新型遠心機への更新等 変更概要図

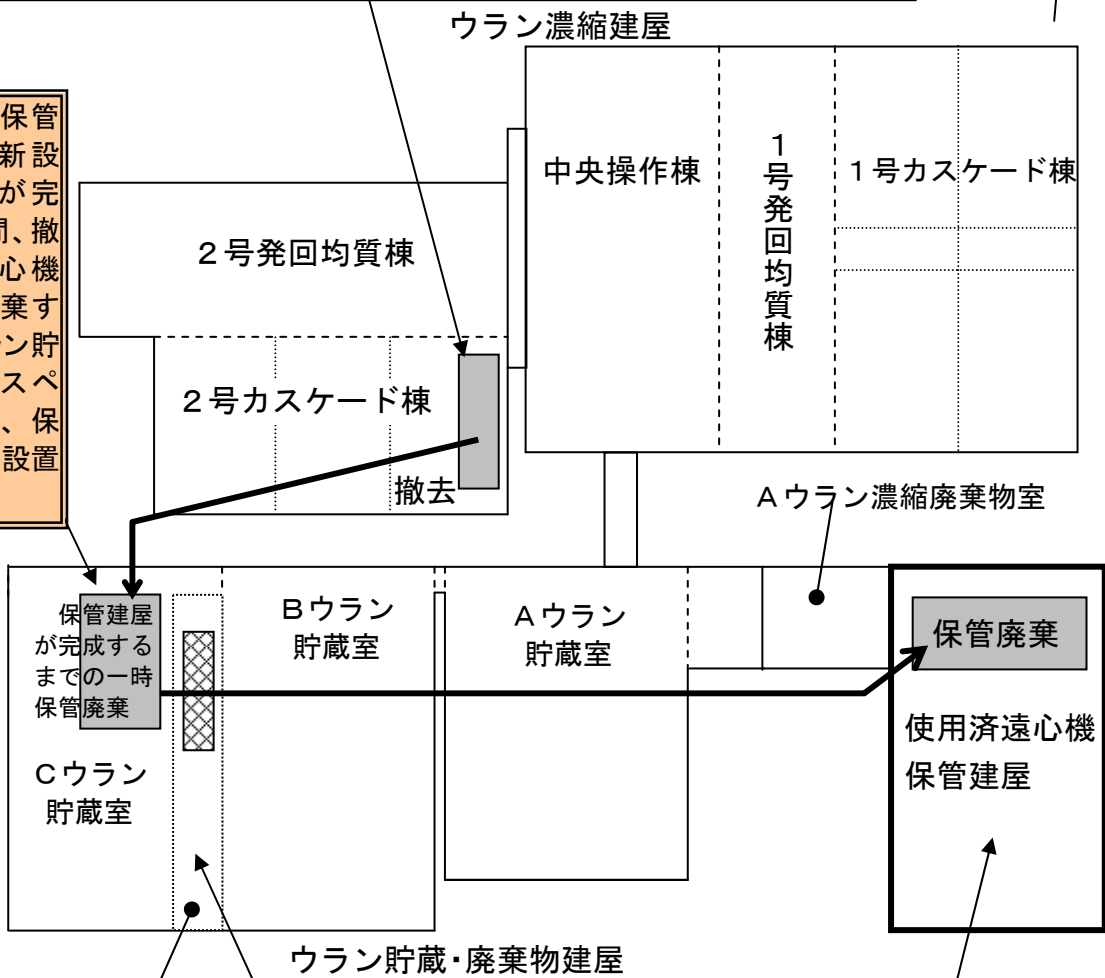
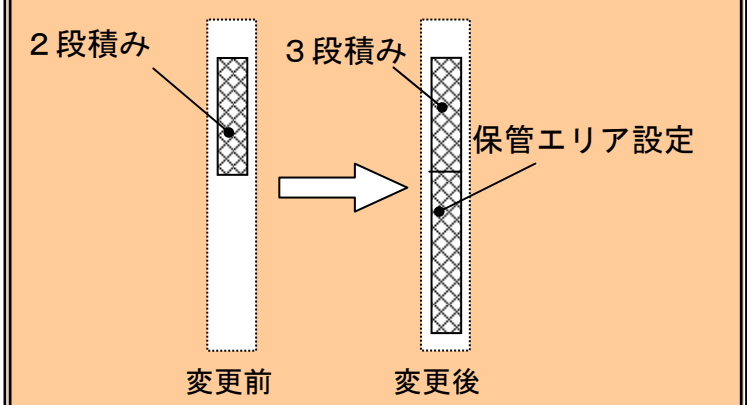
1. 新型遠心機への更新
既設遠心機によるカスケード設備の一部 (RE-2A (150tSWU/年)のうち、75tSWU/年分) を更新する。

撤去遠心機の保管建屋を今後、新設するが、建屋が完成するまでの間、撤去した既設遠心機を一時保管廃棄するためにCウラン貯蔵室内の空きスペースを利用し、保管廃棄エリアを設置する。

3. 既設Bウラン濃縮廃棄物室の保管能力増強
既設Bウラン濃縮廃棄物室内の空きスペースの利用により放射性固体廃棄物の保管能力を増強する。

- ① ドラム缶の2段積みを変更。3段積みに変更。
- ② 保管エリアを拡大。

2. 撤去遠心機の保管建屋設置
撤去した使用済遠心機を保管廃棄するため、今後、使用済遠心機保管建屋を設置し、新設する使用済遠心機保管建屋に3室を設置する。

- ・ 使用済遠心機保管室
- ・ Cウラン濃縮廃棄物室
- ・ Dウラン濃縮廃棄物室
